**Modulo per la presentazione delle osservazioni per i piani/programmi/progetti sottoposti a procedimenti di valutazione ambientale di competenza statale**

ID: Codice procedura (ID\_VIP/ID\_MATTM):10844

Impianto per la produzione di energia elettrica da fonte eolica, costituito da 6 aerogeneratori della potenza complessiva di 37,2 MW, un sistema di accumulo da 25 MW e relative opere connesse in località "Rempillo" nel comune di Pitigliano (GR).

**ALLEGATO alle OSSERVAZIONI all' IMPIANTO EOLICO denominato REMPILLO nel COMUNE di PITIGLIANO ( GR). Composto da n. 5 immagini e n. 5 pagine**

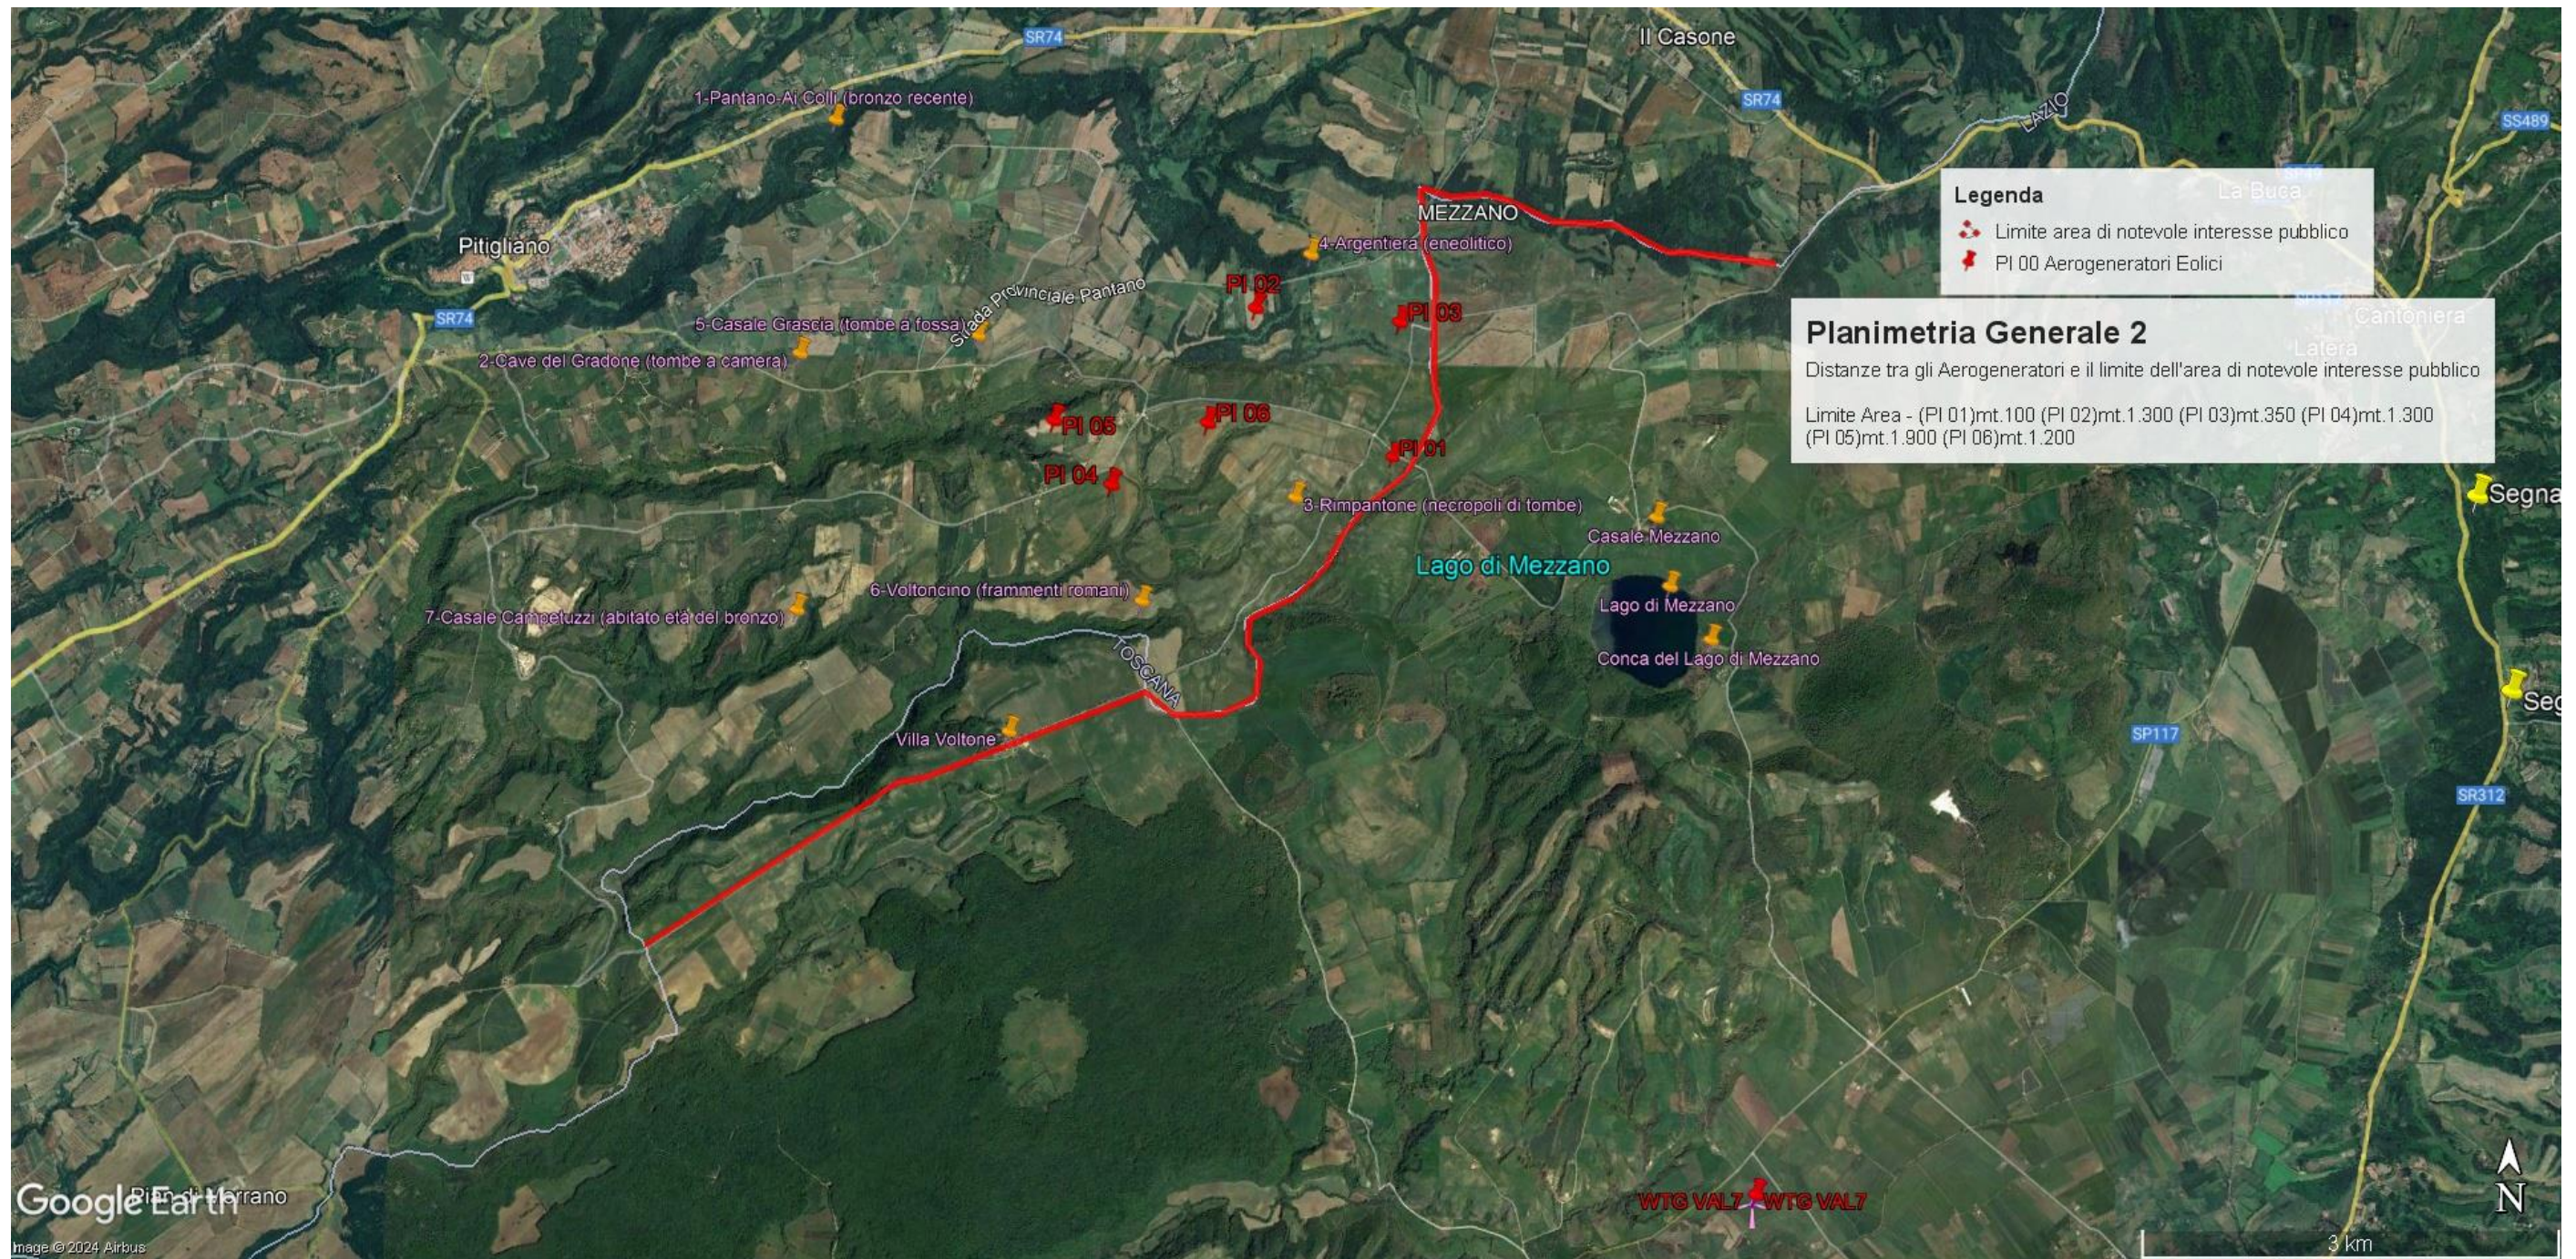
In sintesi, visti l'art. 20 comma 8 lettera c) quater del D.Lgs n 199/2021 e le Linee guida nazionali appena citate, considerato l'enorme impatto dell'impianto eolico industriale denominato "Rempillo" sulla zona paesaggistica di notevole interesse pubblico ben individuata nelle immagini n.1 e n. 2 e sui

Beni Culturali evidenziati nell'immagine n. 3 dell'Allegato alle presenti Osservazioni, per la collocazione delle pale P04 e P05 direttamente all'interno del perimetro di un'area archeologica e per gli impatti anche sull'area intermedia e vasta dei pregiati territori laziali della Tuscia settentrionale e in particolare di quelli del pitiglianese ricco di emergenze agricole, naturalistiche, storiche e archeologiche del periodo etrusco ma non solo, si chiede che venga negata l'autorizzazione all'insediamento dell'impianto eolico denominato "Rempillo".

**Immagine n. 4** Situazione di saturazione da impianti FER nella provincia di Viterbo. Non sono riportati gli impianti fotovoltaici e agrivoltaici che hanno inciso per buona parte nel cumulo di impianti FER per superare già nel 2023 gli obiettivi del PNIEC assegnati alla Regione Lazio per il 20230.

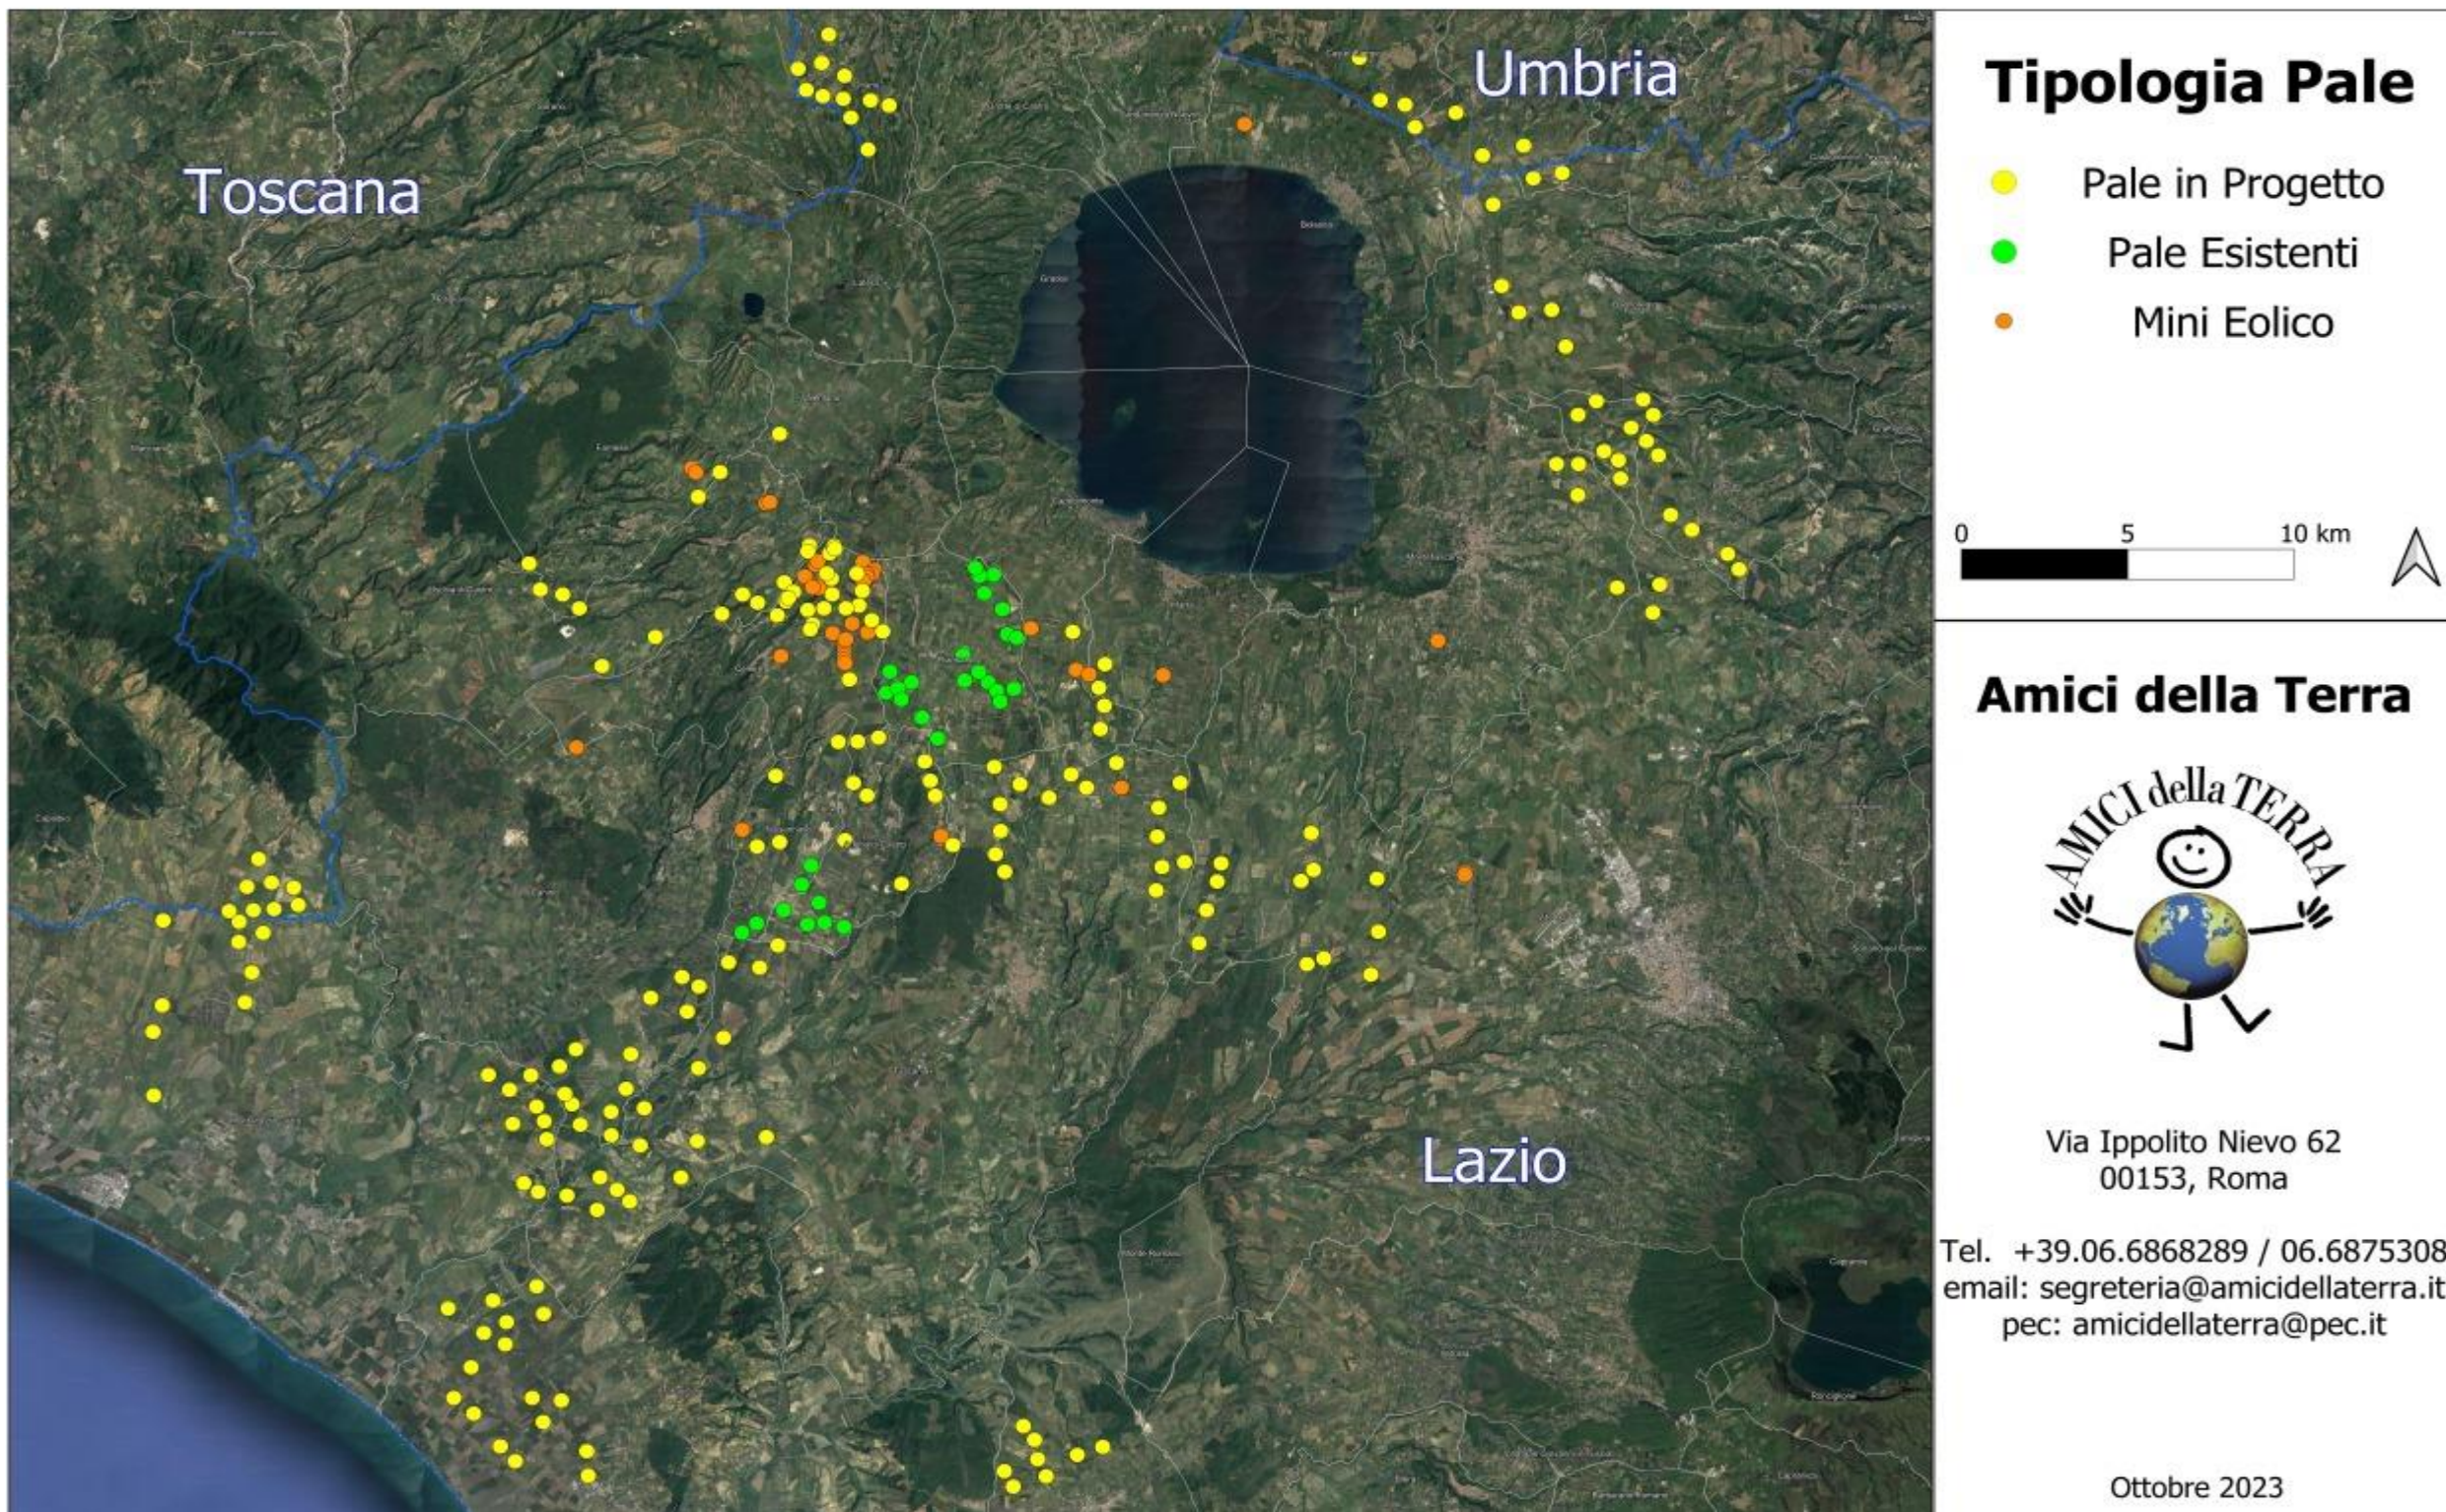
Quindi anche la Regione come Ente deputato dalla normativa nazionale a legiferare sulle aree idonee e non idonee si è espressa riguardo al fatto che abbia assolto ai doveri e alle quote stabilite dal PNIEC e in ambito regionale la provincia di Viterbo è stata quella con il più alto tasso di impianti FER tra tutte e quindi ormai satura ed il cumulo degli impianti FER installati, autorizzati e in progetto rappresenta una **elevata criticità per la sostenibilità ambientale di ulteriori eventuali iniziative.** L'impianto eolico “Rempillo” pur essendo “esterno al confine provinciale e regionale ma nelle sue immediate vicinanze ( a soli 100 metri i primi due aerogeneratori) oltre ad impattare sul territorio e sulle economie di tre Comuni del Lazio ( Farnese, Valentano e Latera) si trova nelle fasce di rispetto dei Beni di notevole interesse pubblico come si è evidenziate nelle Osservazioni nn. 1 e 2 e crea anche degli impatti negativi anche sui beni naturalistici come verrà dettagliato nell'Osservazione n. 4. Inoltre andrebbe a sommarsi al già enorme cumulo di impianti eolici e fotovoltaici e geotermici che già creano una elevata criticità ambientale nella provincia di Viterbo e interferiscono anche con il territorio toscano come si può vedere dalle immagini nn. 4 e 5

dell'Allegato Report Fotografico n. 1.
